Autostrada Asti-Cuneo

TRONCO II A21 (ASTI EST) - A6 (MARENE) LOTTO 6 RODDI-DIGA ENEL

PROGETTO DEFINITIVO

Relazione di riscontro (MiTE 96362/2022, MIC 41624/2021,
DGR 12/4465, Osservazioni del Pubblico)

Figura 4-19 PRG Comune di Cherasco - Variante Parziale 19R "Zonizzazione del territorio"

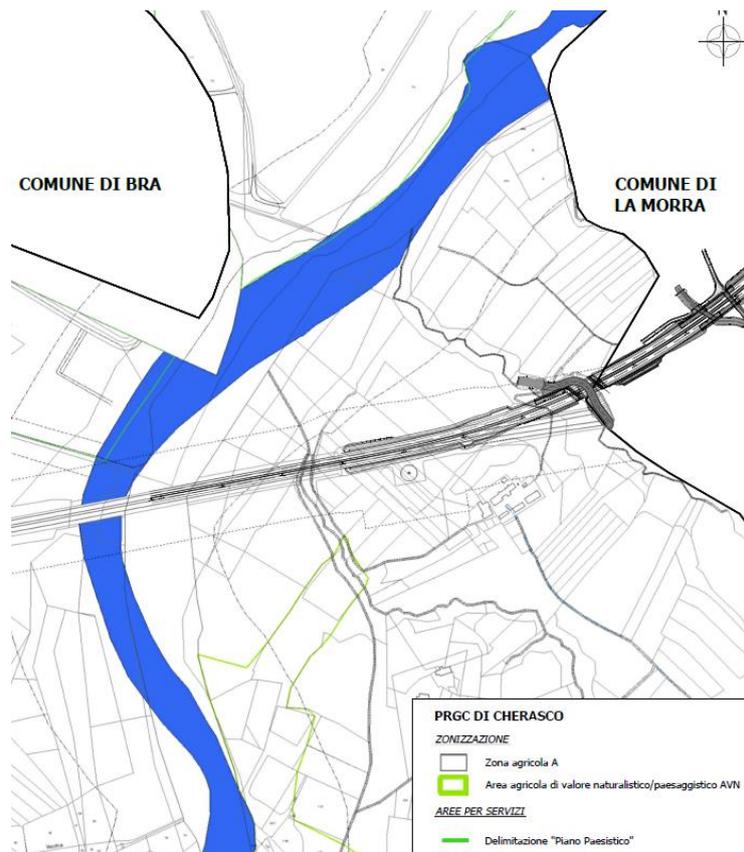
- Non c'è, pertanto, compatibilità tra il progetto dell'opera in questione ed PRGC di Cherasco.
7. A pag. 28, si legge: "Non si ravvisa pertanto alcuna criticità nel rapporto tra l'opera progettuale ed il presente piano" (da intendersi Piano Regolatore Generale di La Morra, PRGC). In realtà, all'art. 25 NTA del PRGC di La Morra, al comma 4, si legge: "Il tracciato viario riportato sulle tavole di P.R.G. ha valore esclusivamente indicativo e la progettazione esecutiva può modificare il tracciato stesso". Al comma 6, si legge: "*Il tracciato della superstrada in progetto riportato dagli elaborati in scala 1:5000 è indicativo e potrà subire variazioni nell'ambito di quanto stabilito dal precedente comma al fine di ricercare le soluzioni tecniche più favorevoli al superamento delle attuali condizioni di esondabilità ed a escludere interferenze con i vincoli di tutela dei beni culturali ed ambientali*".

Dall'analisi dell'elaborato "*Zonizzazione*" consultabile dal Geoportale Comunale ([GeoPortale GisMaster \(sportellounicodigitale.it\)](http://sportellounicodigitale.it)), di cui si riporta a seguire uno stralcio (cfr. Figura 4-19), si rileva che il tracciato della strada di progetto si colloca all'interno delle "*Aree destinate alla mobilità*" (art. 9.4 NTA) e della fascia di "*rispetto alla viabilità*" (art. 10.1 NTA).

Figura 4-20 PRGC La Morra - Tav. vs 8a Variante e adeguamento PRG Linee guida sito UNESCO con individuazione tracciato di progetto

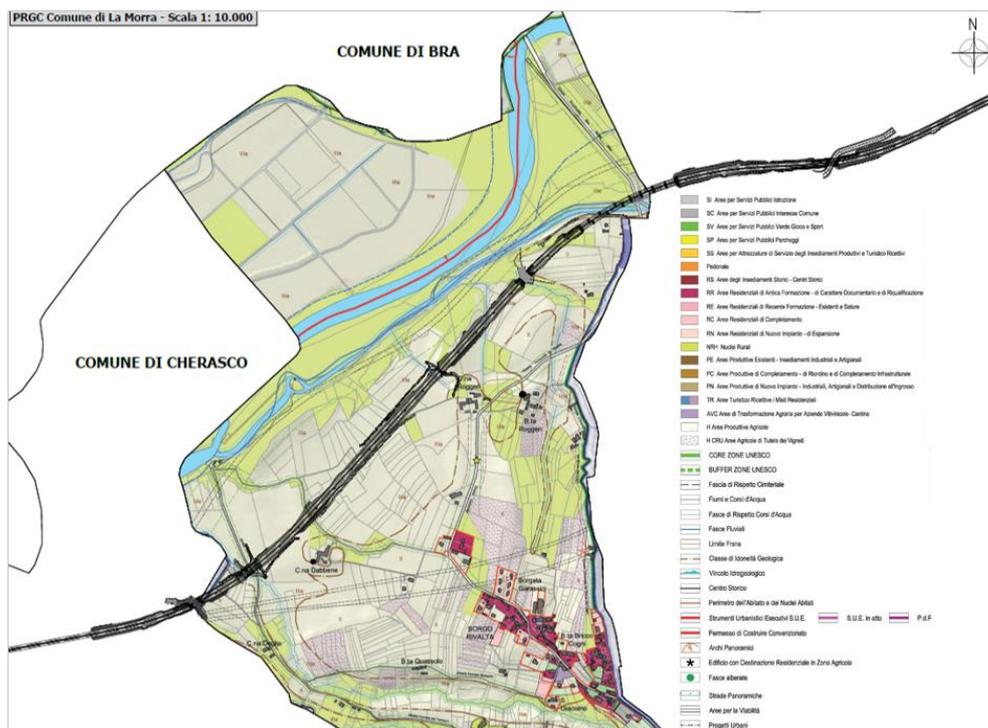
- Non c'è pertanto compatibilità tra il progetto in questione ed il PRGC di La Morra.
8. A pag. 29, si legge: "Non si ravvisa pertanto alcuna criticità nel rapporto tra l'opera progettuale ed il presente Piano" (da intendersi piano regolatore generale del Comune di Verduno, PRGC). Allo stesso modo, si richiama quanto detto in merito alla prescrizione relativa al comma 6 dell'art. 33 NTA "Luoghi ed Elementi identitari-SITI UNESCO" del PPR, che rimanda alle Linee Guida Operative, approvate dalla Giunta Regionale con DGR N. 26-2131 del 21.09.2015, da intendersi qui integralmente trascritto.

- **Aree per la viabilità (Art. 35 Nda)**
 Co. 4. "Il tracciato viario riportato sulle tavole di PRG ha valore esclusivamente indicativo e la progettazione esecutiva porta modificare il tracciato stesso, senza che ciò comporti variante al PRG.
 Co. 5. Le modifiche ai tracciati stradali non costituiscono variante al PRGC se dimensionalmente contenute entro la loro fascia di rispetto.
 Co. 6. Il tracciato della superstrada in progetto riportato dagli elaborati in scala 1:7.000 è indicativo e potrà subire variazioni nell'ambito di quanto stabilito dal precedente comma al fine di ricercare le soluzioni tecniche più favorevoli al superamento delle attuali condizioni di esondabilità ed a escludere interferenze con i vincoli di tutela dei beni culturali ed ambientali".

Figura 4-21 PRGC di Verduno - Tavola n. 3 "Insieme Generale"

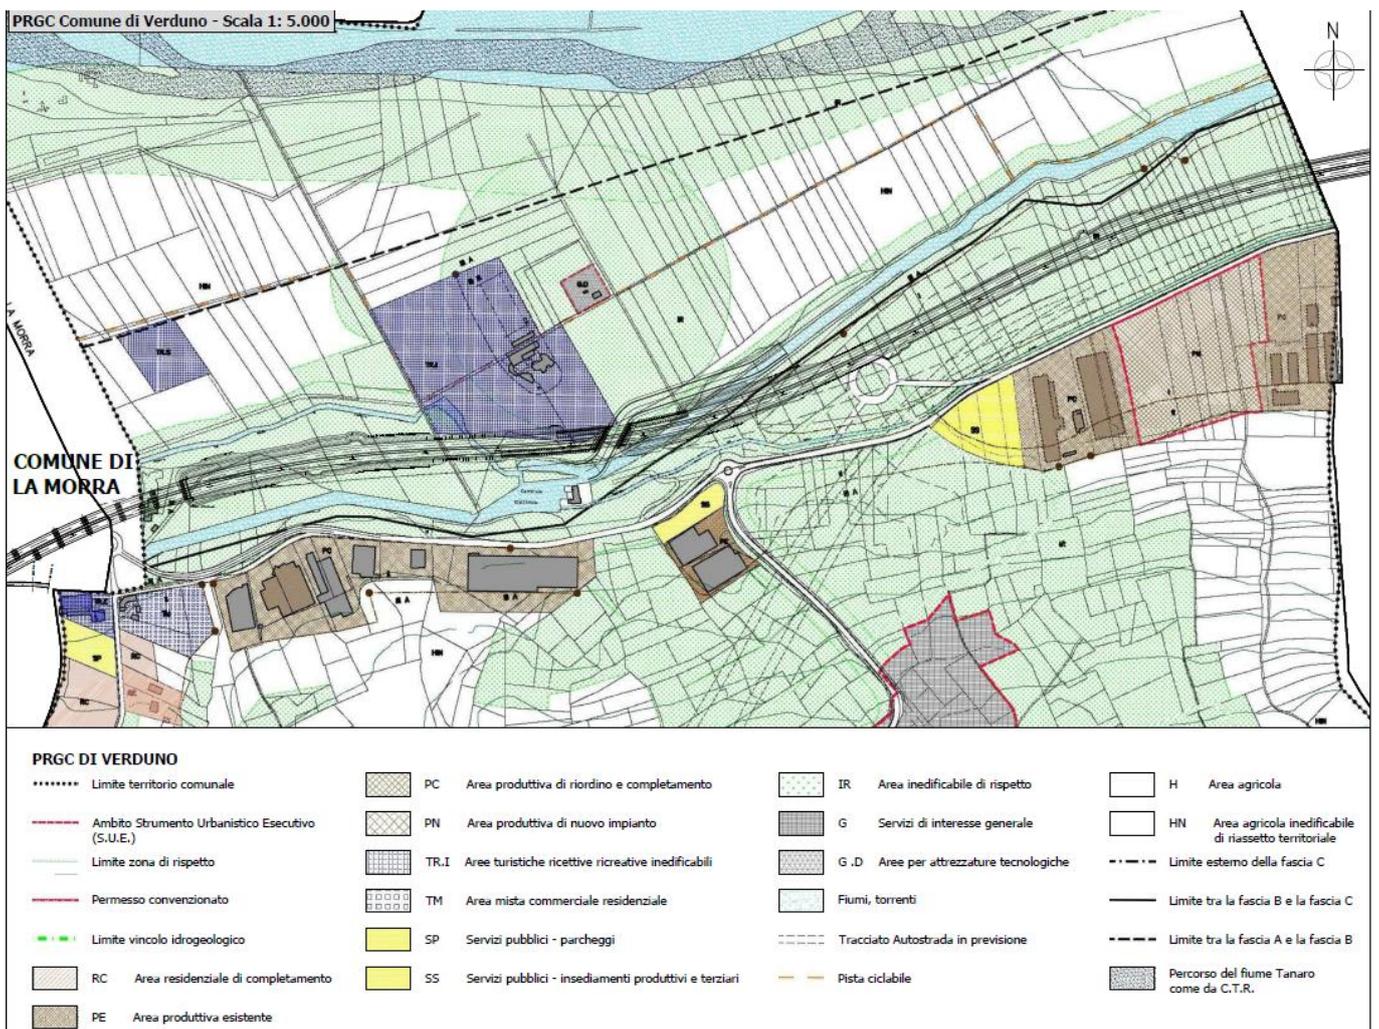
- Non solo, l'art. 35 NTA del PRC di Verduno, " Norme per le aree riservate alla viabilità e alle relative pertinenze", al comma 4.2 "Vincoli" dice: "Non sono invece derogabili i vincoli di tutela culturale di cui al punto 1 dell'art. 15 delle presenti Norme". Così, all'art. 15 NTA del PRC di Verduno, "*Vincoli ambientali*", comma 1, 1.4 si legge: "*Vincoli di tutela delle zone di particolare interesse ambientale (Legge n. 431/85 ed eventuali successive modifiche ed integrazioni ...): ... i territori coperti da foreste e da boschi, ancorchè percorsi e danneggiati dal fuoco ...*".

Analizzando l'elaborato n. 3 "*Insieme Generale*", di cui si riporta a seguire uno stralcio, il tracciato di progetto ricade all'interno delle seguenti aree:

Figura 4-22 PRGC Roddi - Tavola 4 "Assetto Generale Carta di sintesi"

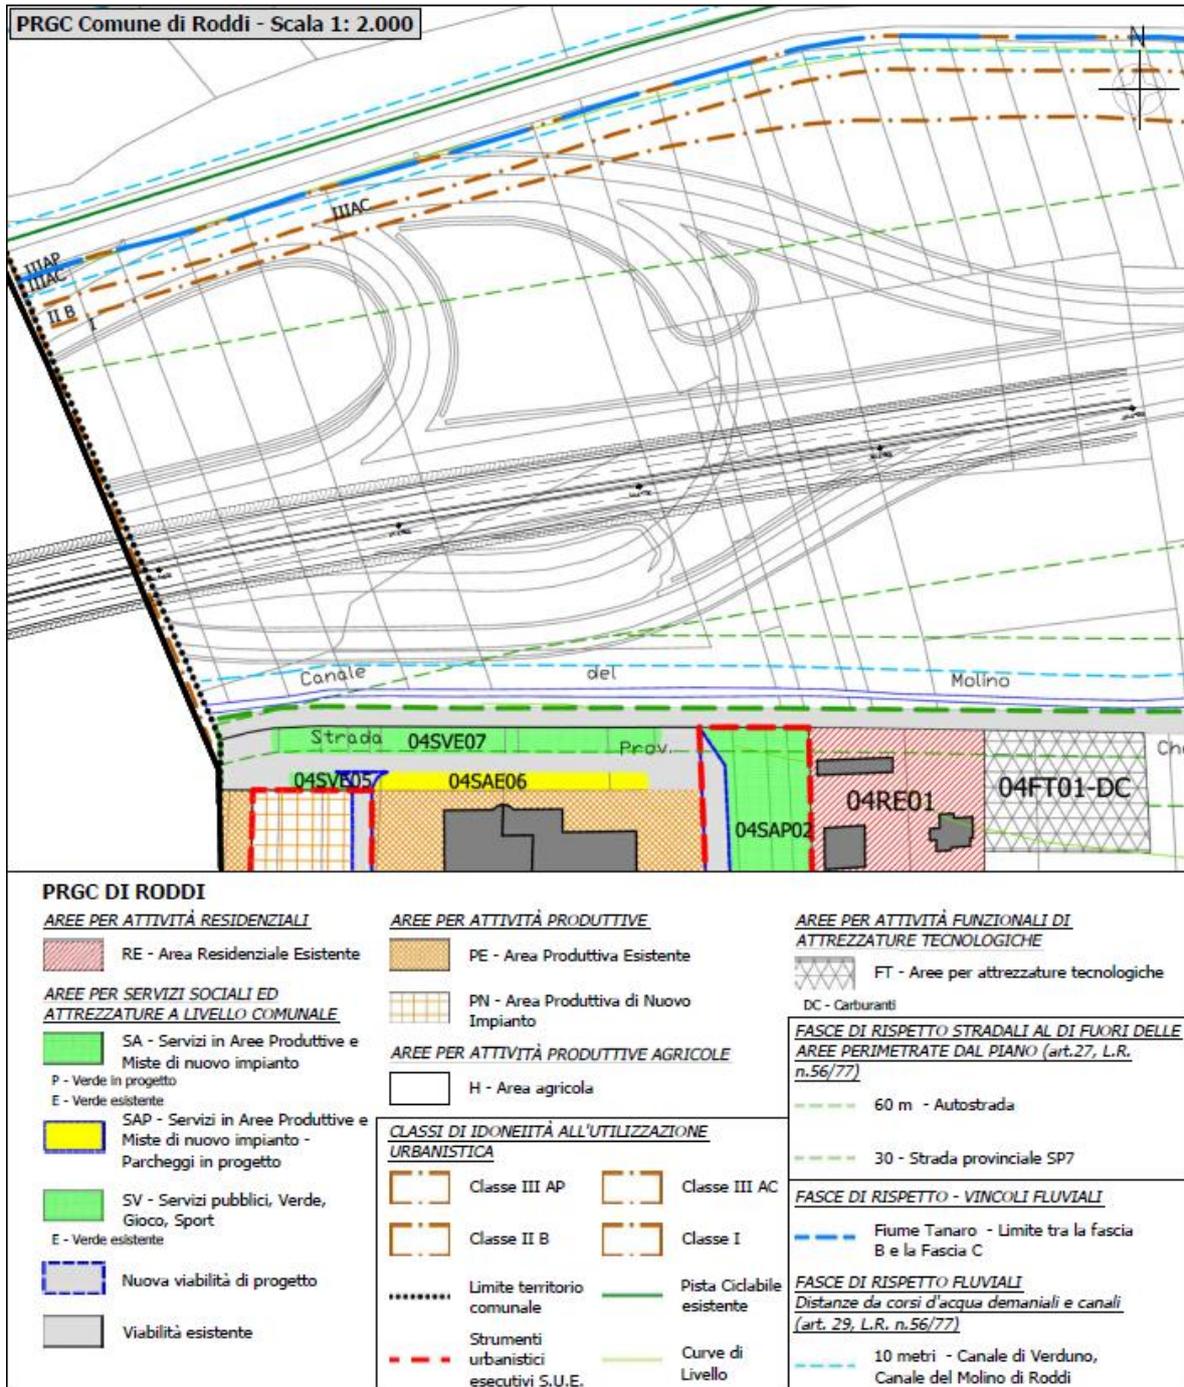
9. A pag. 29, si legge: “... non si ravvisa pertanto alcuna criticità nel rapporto tra l’opera progettuale ed il presente Piano” (da intendersi piano regolatore generale del Comune di Roddi PRGC). Anche qui, si richiama quanto detto in merito alla prescrizione relativa al comma 6 dell’art. 33 NTA “Luoghi ed Elementi identitari -SITI UNESCO” del PPR, che rimanda alle Linee Guida Operative, approvate alla Giunta Regionale con DGR N. 26-2131 del 21.09.2015, da intendersi qui integralmente trascritto. Non c’è, pertanto, compatibilità tra il progetto in questione ed il PRC del Comune di Roddi.

Dall'analisi del PRGC vigente di Roddi ed in particolare della variante strutturale n. 1 adottata con DCC n. 16 del 28/04/2015 non si rilevano elementi ostativi alla realizzazione del progetto.
